岳阳怡天化工有限公司
10000 吨/年 FCC 功能催化剂项目

安全验收评价报告

岳阳怡天化工有限公司 10000 吨/年 FCC 功能催化剂项目 安全验收评价报告修改情况说明

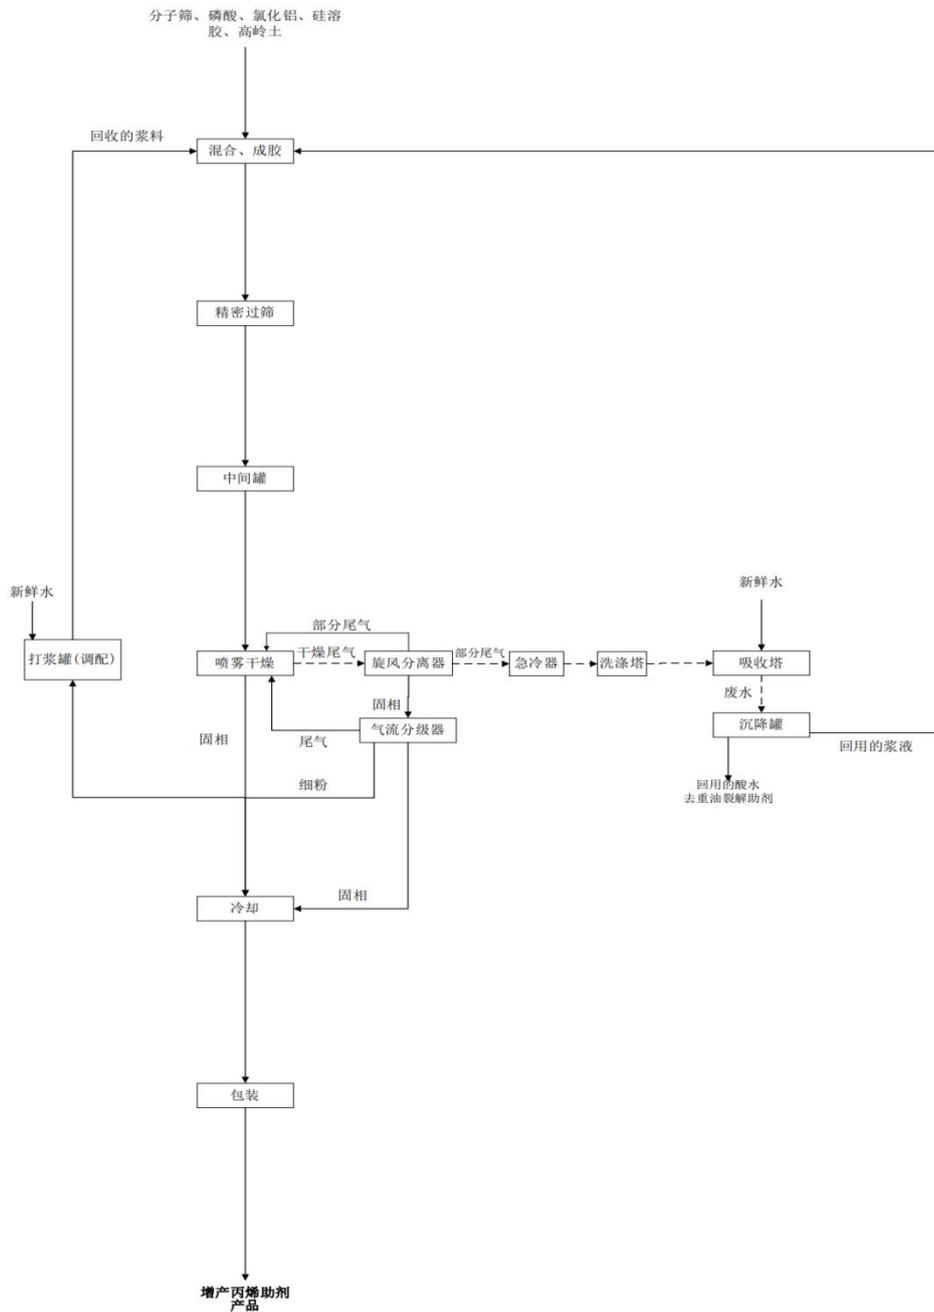
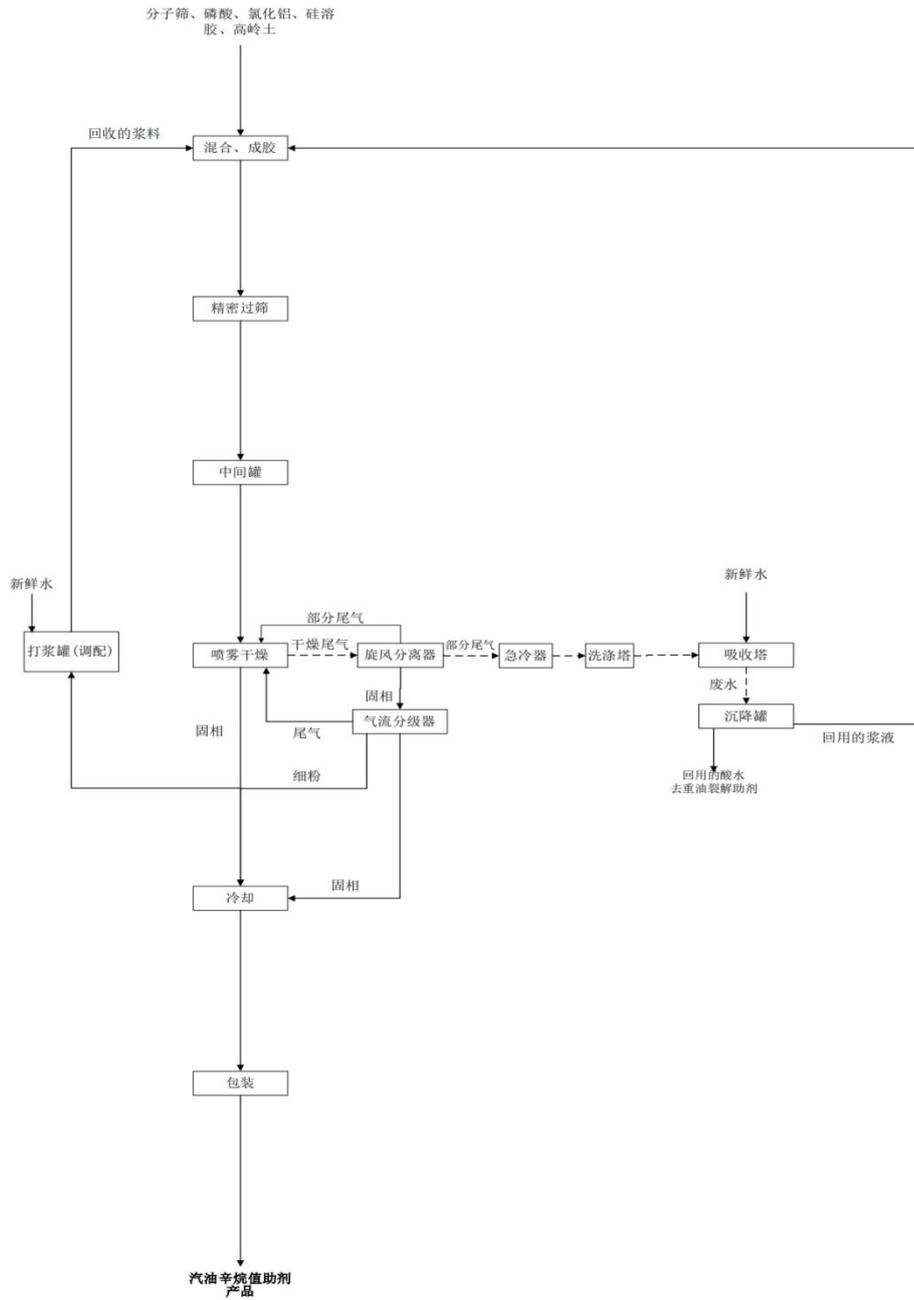
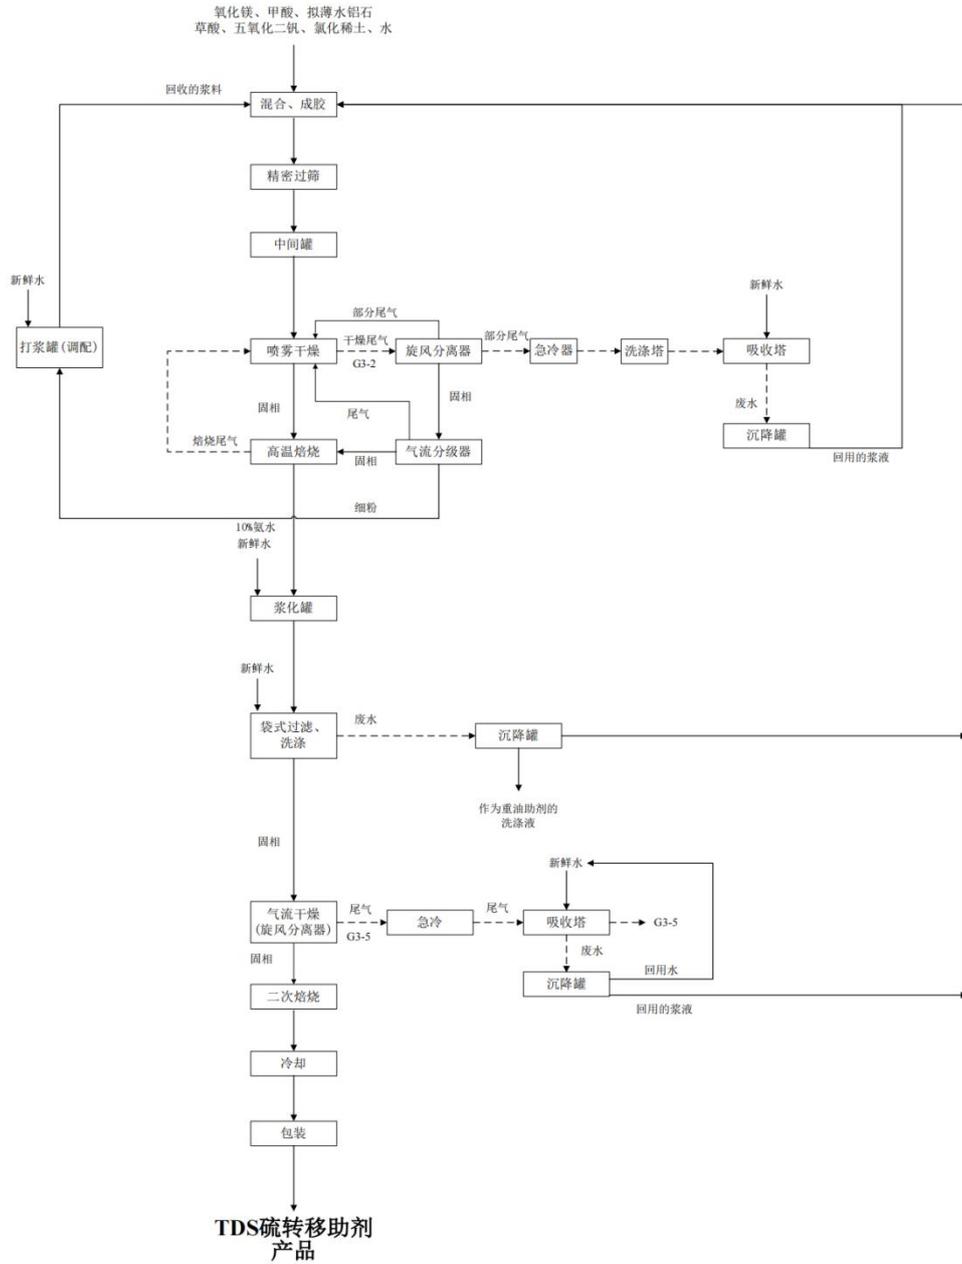
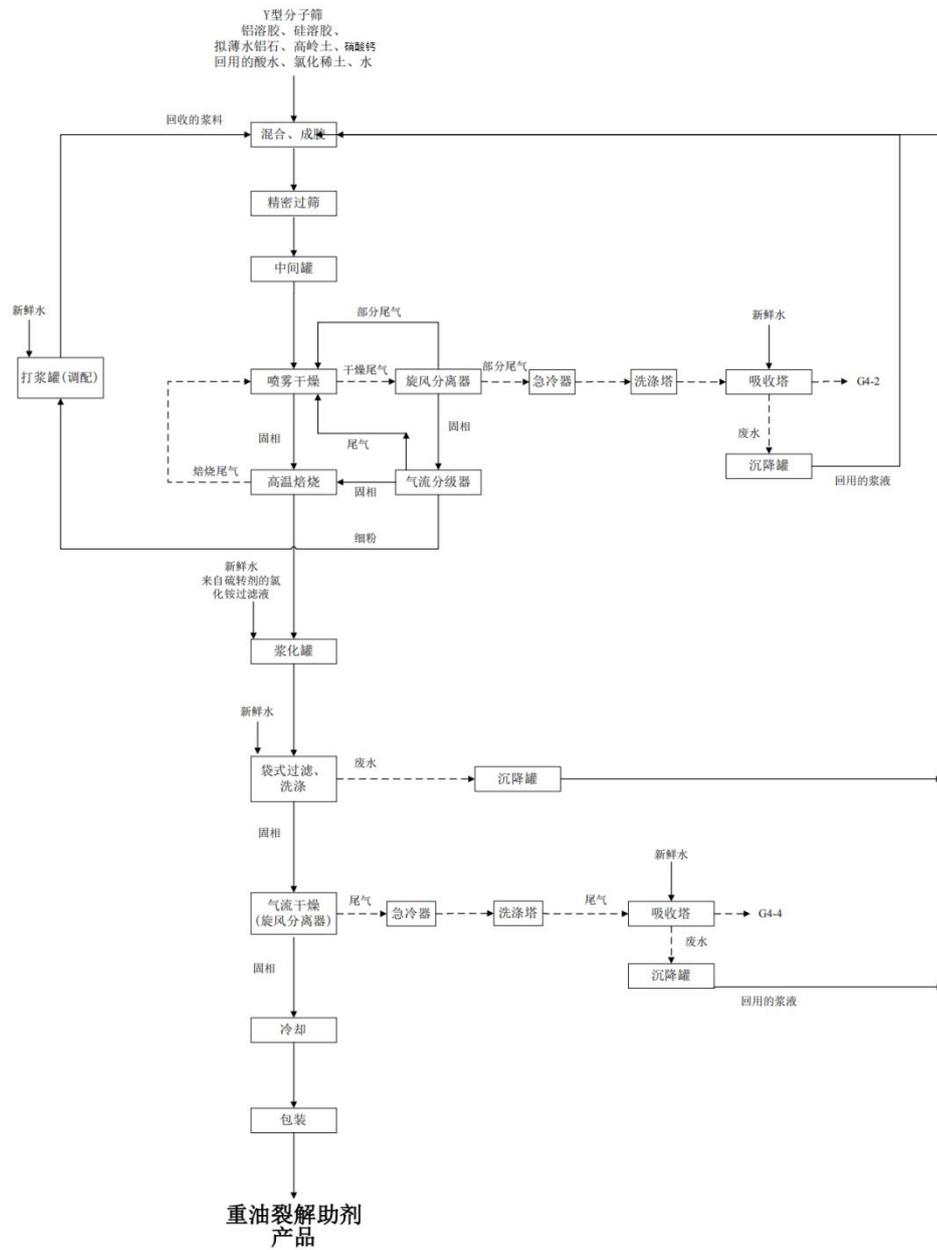
序号	修改意见	修改情况	修改情况
2	建设项目概况：1) 补充项目工艺技术先进性；2) 补充完善项目工艺流程简图（如原料或辅料变更、产品气流输送包装、除尘）、物料平衡图、主要工序操作条件；2) 补充完善表 2.5-1 主要设备设施一览表，一是设备数量，二是设备位号，三是现场设备与专篇中设计的设备等（P44-50）；3) 补充项目建设情况、项目安全设施设计变更情况；4) 补充项目安全设施情况一览表等。	1) 已补充，见 2.2.4.1 节；2) 已修改见图 2.2-2、2.2-3、2.2-4、2.2-5 和第 2.2.4.2 节；3) 已补充，见表 2.5-1；4) 已补充，见表 7.4-1；5) 已补充，见表 8.2-1	已修改
3	危险有害因素分析部分：1) 结合项目安全设施设计变更情况，补充完善危险化学品识别，如硝酸钙，并对应补充其 MSDS 数据信息；2) 补充本章节引用的危险化学品辨识过程及其附件、补充项目机械伤害、坍塌、粉尘危害等，补充项目危险有害因素分布一览表；3) 补充项目重大隐患识别、特种设备隐患识别。	1) 已补充，见表 3.3-1；2) 见第 3.3 节、3.4 节；3) 见表 F4.4-3	已修改
4	评价单元划分：补充特种设备单元，并对应补充其符合性分析内容。	已补充，见 F4.4 节	已修改
5	定性定量分析：1) P71-72：补充完善表 6.1-2 项目作业场所固有危险性评价表中，分布场所栏更正“分布场所或作业”，事故类型栏补充粉尘危害，事故类型对应分布场所或作业栏中予以完善，如高处坠落对应补充生产装置、原料辅助原料上下吊装孔、储罐区等；2) P74：补充完善表 6.1-6 中，补充硝酸钙，五氧化钒毒性等错误（与表 3.3-1 中毒性等级不一）等。	1) 已修改，见表 5.1-2；2) 已补充，见表 5.1-6	已修改
6	安全条件分析：1) P86-90：表 8.2-1 主要安全设施一览表和表 8.2-2 未采纳的安全设施一览表中，一是现场与专篇的一致性，二是现场规格型号、数量、位置等与专篇不一，其变更需要设计确认；2) 附表 4.3-1、F4.3-2 项目外部安全防火间距安全检查表和内部防火间距检查表中，防火距离栏中宜补充设计距离。	1) 已完善，见表 7.2-1 和 7.2-2；2) 已补充，见表 F4.2-2 和表 F4.2-3	已修改
